**SIVOM
A l'attention de M. PERES
Route du Tremblay
91480 VARENNES-JARCY**

Nos réf. 070516-2119-FS-L043

Objet : Inspection de la DRIRE du 21.02.2007 (Réf. courrier : D/PAD/PJ/2007/000270)

IV. En réponse aux fiches d'inspections relatives à URBASYS

Plan I - Points de prélèvement IRH

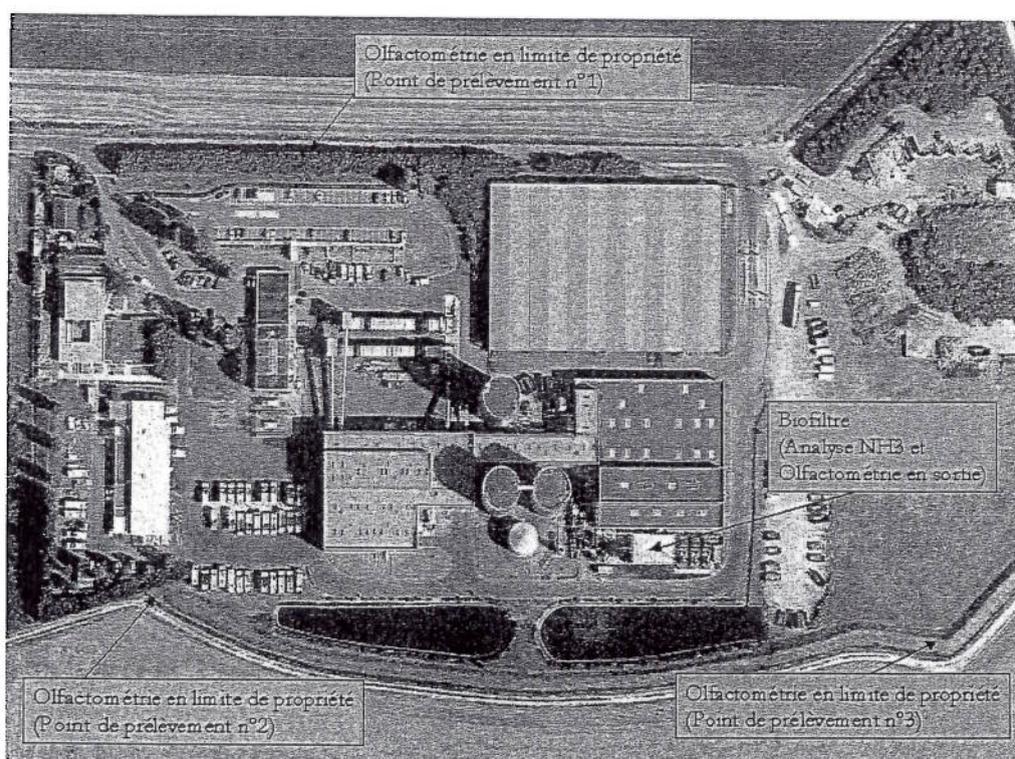
La première série d'analyse a montré un dépassement des seuils de composés organiques volatils (hors méthane) et du monoxyde de carbone au niveau du brûleur de sécurité, de dioxyde de soufre au niveau de la chaudière et d'ammoniac en sortie de biofiltre.

Des analyses ont été réalisées par l'APAVE en juin et août 2006 sur la chaudière de production vapeur, un groupe électrogène, le brûleur de sécurité, le biofiltre et le biogaz produit (Annexe 10). Ces analyses ont été complétées par celles de l'IRH Ingénieur Conseil en mars 2007 (voir plan I) sur le biofiltre et les mesures du niveau d'odeur en limite de propriété et sortie biofiltre (Annexe 11).

Afin de diminuer cette dernière valeur, nous avons mis en route notre tour de lavage à l'acide dans notre unité de traitement d'air ($0,013\text{mg}/\text{m}^3$ contre $6\text{mg}/\text{m}^3$ avant). Concernant les valeurs observées au niveau de la chaudière et du brûleur de sécurité, nous avons souligné la nécessité d'une révision de celles-ci. Dans un courrier en date du 26 mars 2006 que nous avons envoyé à Monsieur le Préfet (Annexe 12), nous faisons part de nos suggestions concernant la définition de nouvelles valeurs limites de rejets atmosphériques. En effet, notre production de biogaz est valorisée à 95% dans les groupes électrogènes. La chaudière utilise 3% du biogaz produit et le brûleur de sécurité en brûle uniquement 2%. Il est important de noter que ce dernier est une installation de sécurité et donc destiné à une utilisation

La seconde série d'analyse a montré une importante diminution du rejet d'ammoniac au niveau du biofiltre ($0,013\text{mg}/\text{m}^3$ contre $1\text{mg}/\text{m}^3$ indiqué dans l'Arrêté). Ce résultat est dû principalement à la mise en œuvre de l'action précédemment indiquée suite aux résultats des premières analyses (mise en route de la tour de lavage à l'acide). D'autre part, les mesures olfactométriques effectuées en limite de propriété et en sortie de biofiltre se sont avérées en conformité avec la réglementation. Les valeurs obtenues en limite de propriété sont toutes inférieures à $37\text{u.o.}/\text{m}^3$ et de $450\text{u.o.}/\text{m}^3$ en sortie de biofiltre contre respectivement $250\text{u.o.}/\text{m}^3$ et $500\text{u.o.}/\text{m}^3$ indiqués dans l'Arrêté préfectoral.
